Adendum Memoria descriptiva

Proyecto: Relocalización “Parkway-Sacra” y “Espinillo” Realojos Padrones 6627-2953

Cliente: OSE/ MVOT

Figura 3- Conexionado de señal de "funcionamiento de sistema" (plano 45)

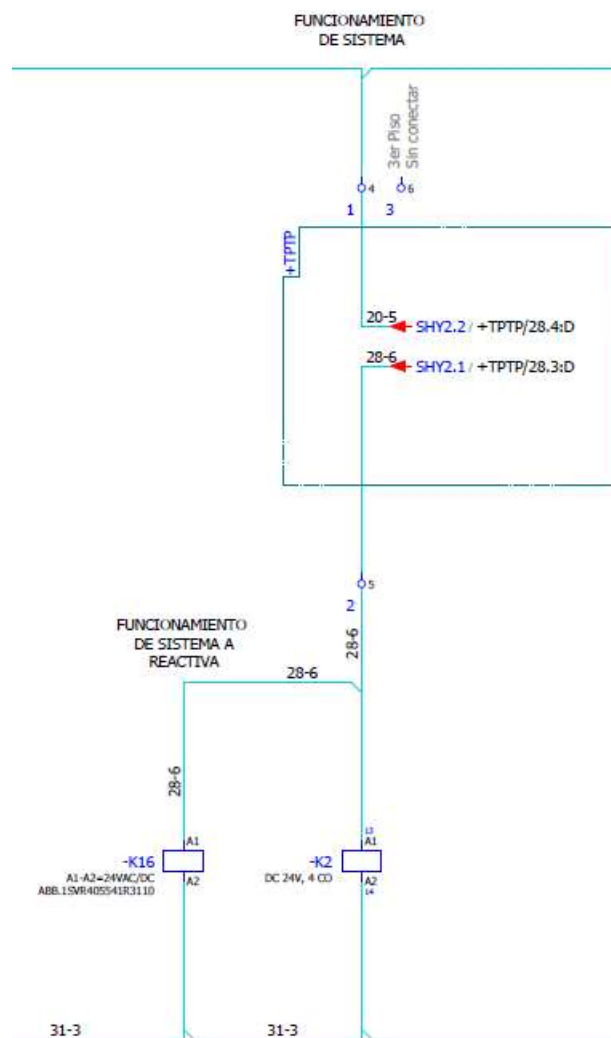
Ausencia de señal de “funcionamiento de sistema”

Esta señal era la encargada de avisar al PLC que el sistema estaba operativo, pero también funcionaba como enclavamiento para operar la bomba del pozo semisurgente y la operación de las válvulas ON/OFF. Por estos motivos, se deberá dejar esta señal como activa siempre, a modo de mantener la misma programación que para la instalación definitiva.

Para ello se realizará un puente entre los bornes XS.4 y XS.5, por lo que el sistema de control entenderá que el sistema de presurización esta funcionando todo el tiempo.

Lo único que no podrá quedar operativo es el control de reactiva, por lo que el relé k16 del tablero TCB se deberá eliminar (dejando el zócalo).
